Oggetto: *Istanza di rilascio dell'autorizzazione allo scarico in pubblica fognatura di acque reflue industriali derivanti dall'insediamento del Comune di Oltrona di San Mamette sito in Comune di Oltrona di San Mamette (CO), via Dominioni 2, trasmissione integrazioni richieste.*

Si procede, con la presente, a trasmettere le integrazioni richieste con la comunicazione Protocollo Generale 2024/3596 del 28/08/2024.

Immagine 3 – Localizzazione da Geoportale Lombardia

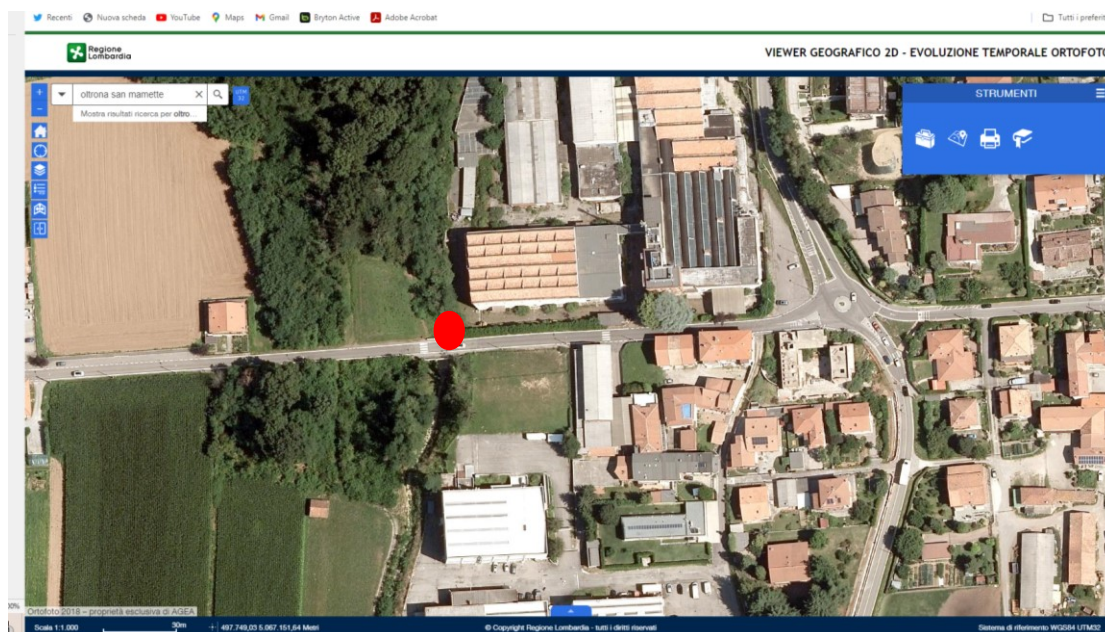
- Per quello che riguarda il punto di allacciamento alla pubblica fognatura, esso è lo stesso dell'autorizzazione di cui si è fornita indicazione (Allegato D), ed esso pare essere, con riferimento ai valori estrapolati dal Geoportale della Lombardia (Immagine 3) **X 497.590,04 Y 5.067.156,72**.
